# **Vergabe der Planung und Ergebnis des VgV-Verfahrens „Wettbewerblicher Dialog Neue Mitte Südost“**

Anlage 4 – Zusammenfassung der weiteren Planungskonzepte aus dem  
Wettbewerblichen Dialog mit Bewertungstexten des Empfehlungsgremiums vom  
16.5.2025

Lageplan (ohne Maßstab)

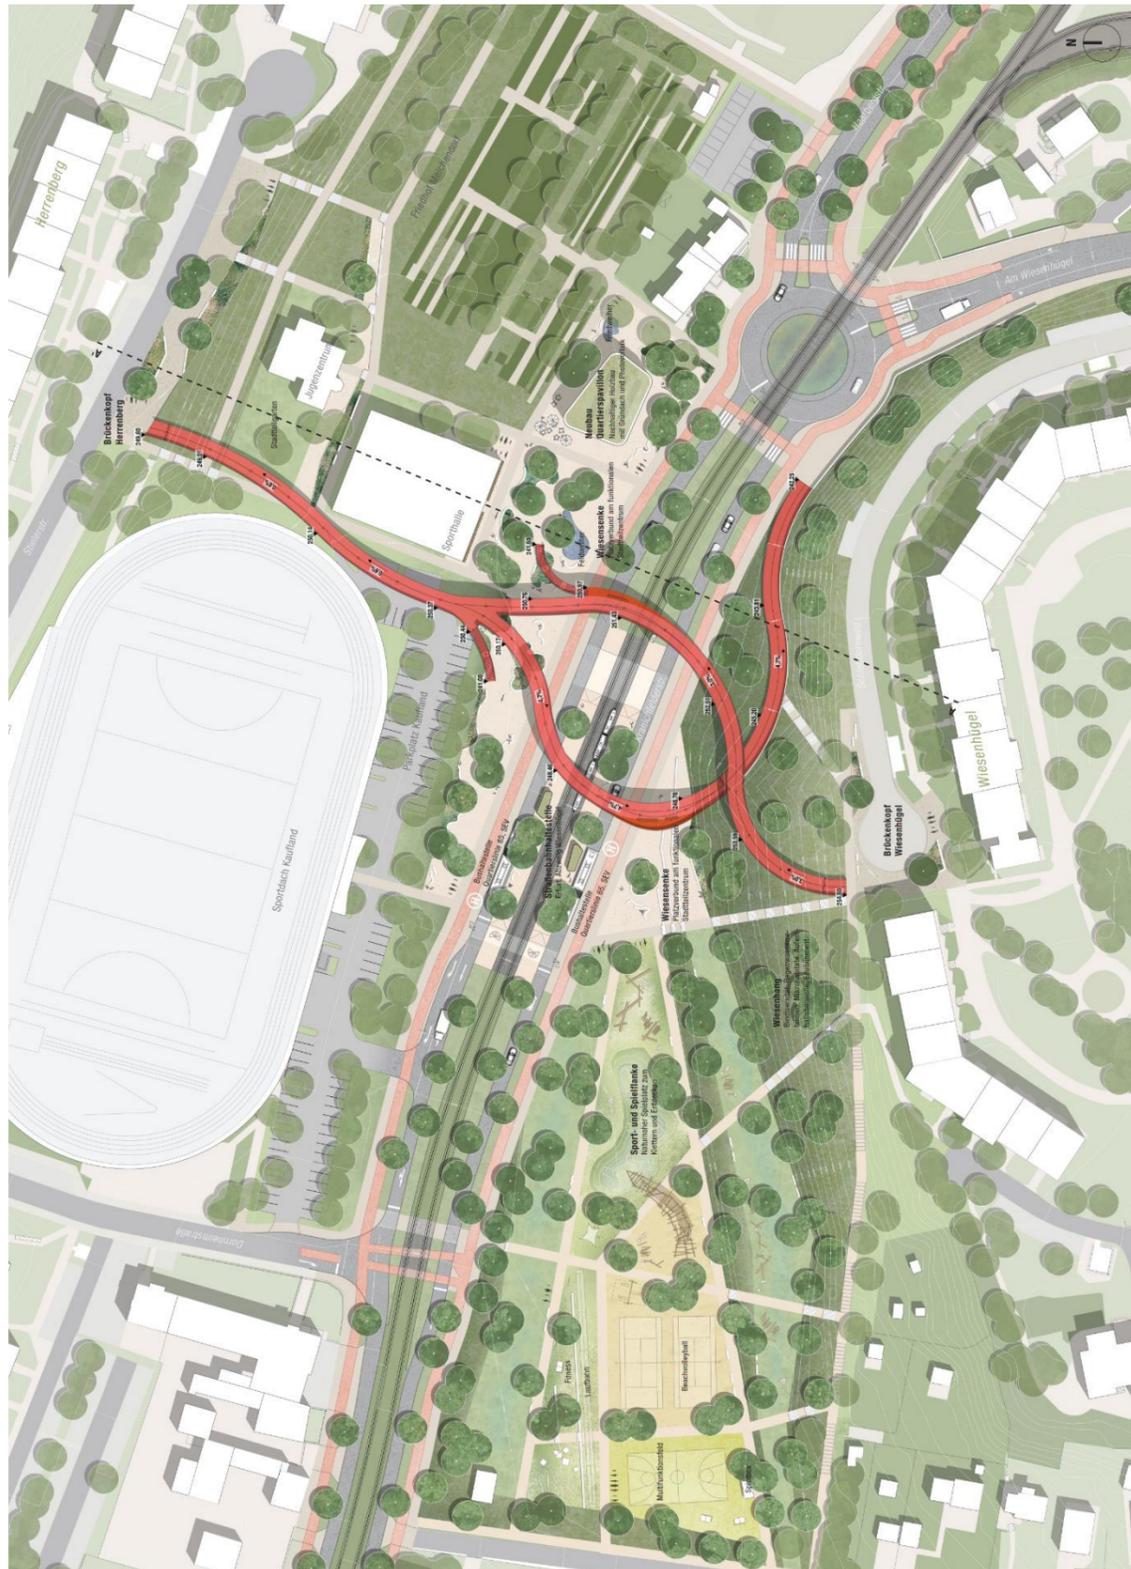
Das Konzept folgt dem Prinzip des „wandernden Grüns“ als Freiraumstruktur, welche die Einzelelemente der großräumigen „Neuen Mitte“ verbinden soll. Dabei wird die Setzung eines Baukörpers zwischen Stadtplatz und Friedhofspark in dem übergeordneten Zusammenhang kontrovers betrachtet und diskutiert. Einerseits bildet der vorgeschlagene Baukörper eine Platzkante im ansonsten zerfasern Freiraumverbund, andererseits kappt er den Fluss in oben genannten Konzept. Als Pavillon bezeichnet, soll er verschiedene, Gemeinschaft stiftende Nutzungen übernehmen. Seine Realisierungschance und damit Raum prägende Wirkung bleibt jedoch fraglich.

Mit oder ohne Baukörper zerfällt der Freiraum in viele Einzelteile und bildet keine fokussierenden Orte. Der potenzielle Stadtplatz wird linear unter dem Höhenweg entlang Kranichfelder Straße und dem Kaufland-Parkplatz fortgeführt, um die Verbindung zu den südlichen Freiflächen herzustellen. Allerdings resultiert der Eindruck von Transiträumen anstelle von Räumen mit Aufenthaltsqualitäten. Zudem ist ein hoher Versiegelungsgrad festzustellen.

Die reduzierte Klarheit von Wegeverbindungen zeigt sich ebenfalls in Gestalt und Verlauf des Höhenwegs. Die Übergänge an den Brückenköpfen überzeugen wenig. Zudem wird die Lage in der Engstelle zwischen Kaufland und Sporthalle ebenso kritisch gesehen wie die wenig ausgeformte Architektursprache.

Durch die geschwungenen Treppenabgänge in der Tallage wird diese an den Höhenweg und die oberen Siedlungen angebunden. Allerdings irritieren die in der Formensprache verbleibenden Treppenschwünge im Kontext der Raumbildung auf den Plätzen mehr, als dass sie die Raumbildung unterstützen. Zudem erscheinen sie als sehr steil.

Es gelingt der Arbeit leider zu wenig, die einzelnen Disziplinen zusammenzuführen und ein integratives Gesamtkonzept zu generieren.

Lageplan (ohne Maßstab)

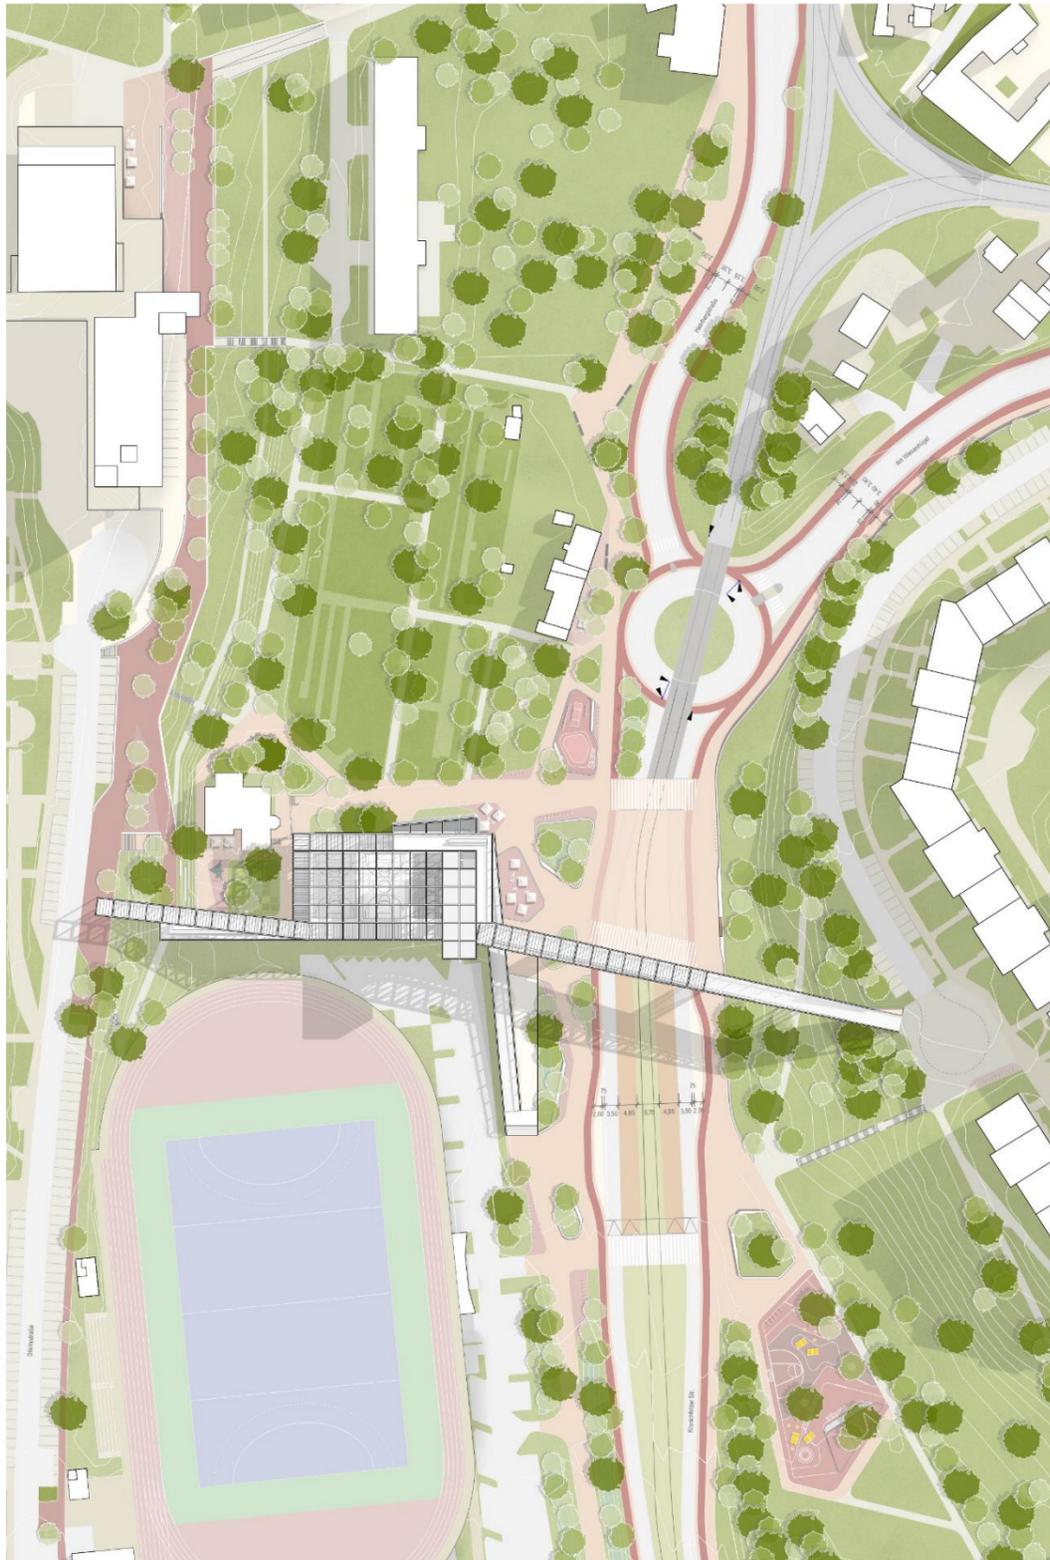
Mit seinem linearen orthogonalen Raumgerüst für den Höhenweg setzt die Arbeit ein zentrales bauliches Volumen und definiert damit die neue städtebauliche Mitte des Erfurter Südostens zwischen Wiesenhügel und Herrenberg. Dabei wird die vorhandene Sporthalle durch die Fachwerkkonstruktion autark überspannt und schafft damit neue großzügige Freiraumbereiche für Sport, Spiel, Bewegung und Begegnung über die eigentliche Stadtplatzebene hinaus. Diese Symbiose aus Bestand, neuem Bauvolumen und Freiraum auf der Ebene +1 trägt der Philosophie Rechnung, dass der Höhenweg nicht nur als reines Verkehrsbauwerk wahrgenommen werden soll, sondern als erweiterter öffentlicher Raum.

Die zusätzliche Überhöhung als verglaste Aussichtsplattform wird als künstlich wirkender Topos interpretiert, der ohne belebende Funktion und ohne klimatische Unterstützung in kurzer Zeit seine Anziehungskraft verlieren wird.

Die Fokussierung auf die Überbauung der Sporthalle schafft Raum für Platzflächen und verknüpft die Bestandsgebäude in der zweiten Reihe mit Friedhofspark, STZ und Herrenberg Center. Wenngleich das neue Raumgefüge dem Stadtplatz eine markant bespielte Fassade anbietet, vermag das stark versiegelte Platzgefüge davor nicht die Freiraumqualitäten zu erfüllen die zukünftig als Maßstab für den städtebaulichen Transformationsprozess stehen soll.

Das Leitbild dieses konzeptionellen Entwurfsansatzes setzt ein hohes Maß an städtebaulicher und sozialer Akzeptanz seines umgebenden urbanen Raumes und seiner Bevölkerung voraus, was im Preisgericht überwiegend kritisch bewertet wird. Darüber hinaus wird in diesem Zusammenhang der Umgang mit Angsträumen und Vandalismuspotential kritisch erörtert.

Insgesamt kann aus städtebaulicher Sicht der umgebende Freiraum zur Dominanz des Raumgerüsts nicht als äquivalentes Pendant identifiziert werden. Auch im Hinblick auf den Herstellungs- und Unterhaltungsaufwand wird die Wirtschaftlichkeit in Frage gestellt.

Der Entwurf von Team 02 ist hinsichtlich der verkehrlichen Aspekte nur sehr oberflächlich durchgearbeitet. Es werden zahlreiche potenzielle Konfliktpunkte erkannt, die im weiteren wahrscheinlich nur teilweise abstellbar wären. Besonders verkehrlich problematisch (und freiräumlich nur unzureichend begründet) ist der große verkehrsberuhigte Bereich am Stadtplatz über die Kranichfelder Straße hinweg. Durch die fehlenden Sicherungen der Querungen ist ein Mindestmaß der Barrierefreiheit nicht gegeben. Es besteht eine große Gefahr der Behinderung der Straßenbahn und die dargestellte Trassierung der Straßenbahn erscheint fraglich.

Die bestehende Kaufland-Erschließung wird entfernt, ohne eine funktionsfähige Ersatzvariante anzubieten.

Insgesamt erscheint der Entwurf in Bezug auf die zahlreichen Einzelaspekte nicht befriedigend weiterentwickelt werden zu können. Da teilweise unterschiedliche Aussagen und Pläne zu verschiedenen Sachverhalten vorlagen, ist eine abschließende Bewertung schwierig.

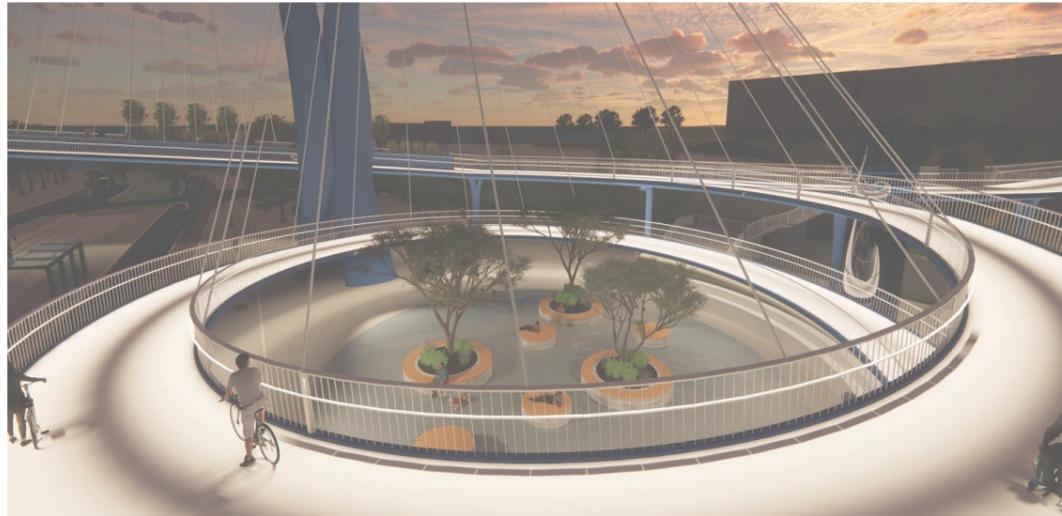
- Brücke nicht als solches im Ganzen wahrnehmbar, eher Stege an Multifunktionsgebäude,
- Ästhetik tritt hinter Funktionalität zurück,
- Fachwerkumhüllte Stege wirken eher tunnelartig,
- Umgang mit Angsträumen und Vandalismus nicht ausreichend beachtet,
- Schaffung von Aufenthaltsorten, aber teilweise mit wenig Aufenthaltsqualität.

Der Stahlfachwerkbau bildet eine funktionale Verknüpfung der Ziele Herrenberg und Wiesenhügel. Ein zentrales Bauwerk, das die bestehende Turnhalle umhüllt, bietet eine Vielzahl von Aufenthalts- und Sportaktivitäten und bündelt alle notwendigen Wegebeziehungen zu Stadtbahn und Einkaufszielen. Dies geschieht durch die Nutzung der Turnhallenposition allerdings so dezentral, dass für alle Anknüpfungspunkte lange Wege entstehen. Das zusätzliche Angebot von Sport- und Freizeitmöglichkeiten über der Sporthalle wird im Gremium überwiegend positiv reflektiert.

Die ambitionierte Konzentration von Funktionen wirkt jedoch durch die dominierende Stahlfachwerkbauweise etwas übermotiviert und fördert zudem die Bildung von Angsträumen mit einem erhöhten Potenzial für Vandalismus.

Längsschnitt (Nord-Süd)

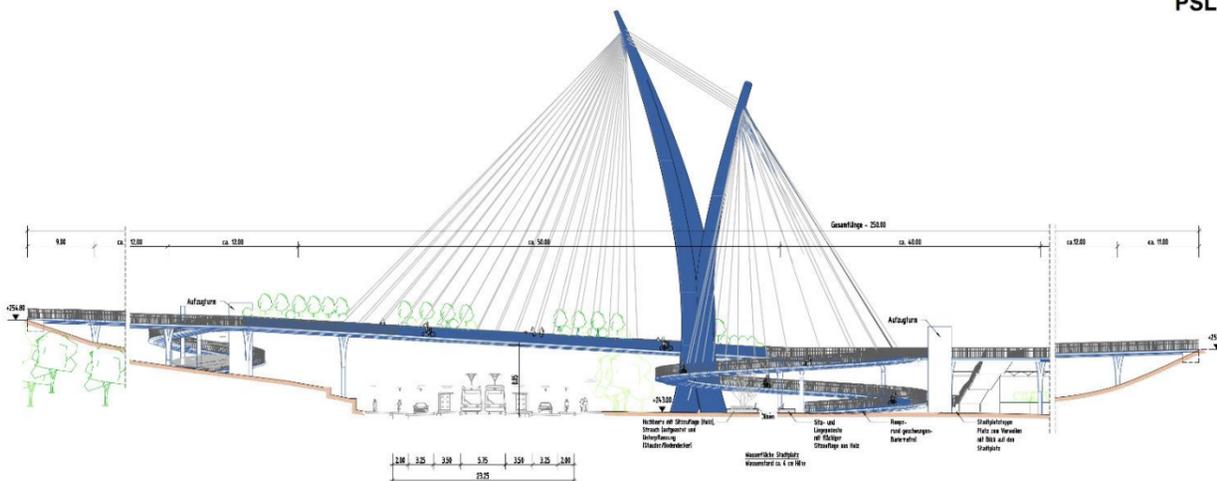
Es wird eine Reihe differenzierter und schöner Ideen formuliert, die allerdings in ihrer Gesamtheit Hierarchie und Ordnung vermissen lassen. Die „Neue Mitte“ wird von einem Stadtplatz gebildet, dessen Zentrum sich im Inneren der großen Kreisrampe befindet. Diese Fokussierung ist einerseits nachvollziehbar, allerdings werden das Angebot und die Aufenthaltsqualität überwiegend kritisch gesehen.

Der Raum in der Mitte und unter der Kreisrampe wirkt trotz der Belebung durch einen Wasserfilm wenig einladend (im Winter soll die Fläche zum Eislaufen genutzt werden können). Darüber hinaus gibt es für den Stadtplatz keine ordnende Fassung. Insgesamt wird der Platz durch die Kreisrampe und die Füße der Pylone unvorteilhaft zergliedert.

Insgesamt werden eine Reihe interessanter Entwurfsansätze formuliert. Jedoch überlagern die großmaßstäblichen Brückenkonstruktionen – insbesondere im zentralen Bereich – die im Stadt- und Freiraum möglichen und notwendigen Qualitäten.

Schnitt Haltestellenbereich (Nord-Süd)

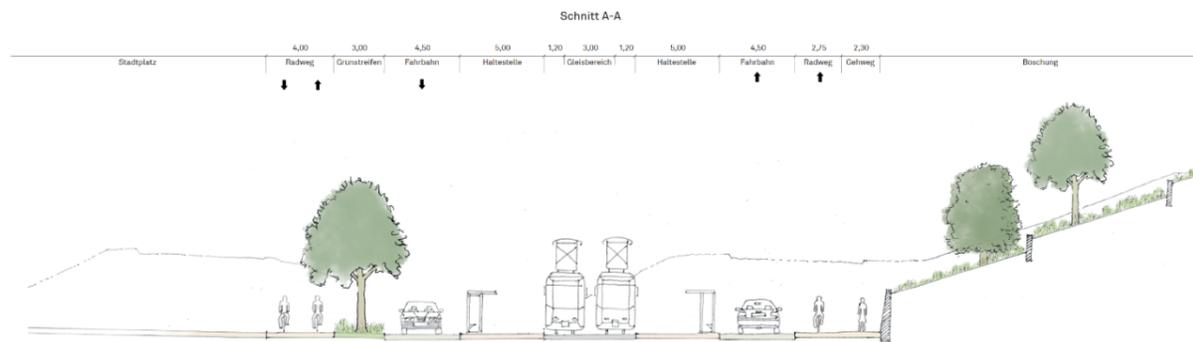
Mit Blick auf das Gesamtkonzept wird kritisch angemerkt, dass der Eindruck einer Verkehrsschneise entlang der Kranichfelder Straße durch die neuen Baumreihen noch verstärkt wird. Als nicht überzeugend wird auch der Anschluss des Brückenbauwerks an den zentralen Platz eingeschätzt (Treppenturm mit Aufzug in unmittelbarer Nachbarschaft zum massiven Brückenpfeiler).

- Bögen sehr mächtig, dominierend,
- Möglichkeiten der Wegeführung nicht primär erkennbar.

Großzügig gestaltete Stadtbalkone laden als Entrée zusätzlich zur Erlebbarkeit der neuen Verbindung ein. Die Erschließung des Stadtplatzes wirkt dagegen eher sekundär und wird über einen Treppenturm mit Aufzug im Bereich des Kauflandparkplatzes sehr dezentral organisiert.

Insgesamt ist das Bauwerk sehr Raum bildend und wirkt im zentralen Stadtraum des Erfurter Südostens etwas überdimensioniert.
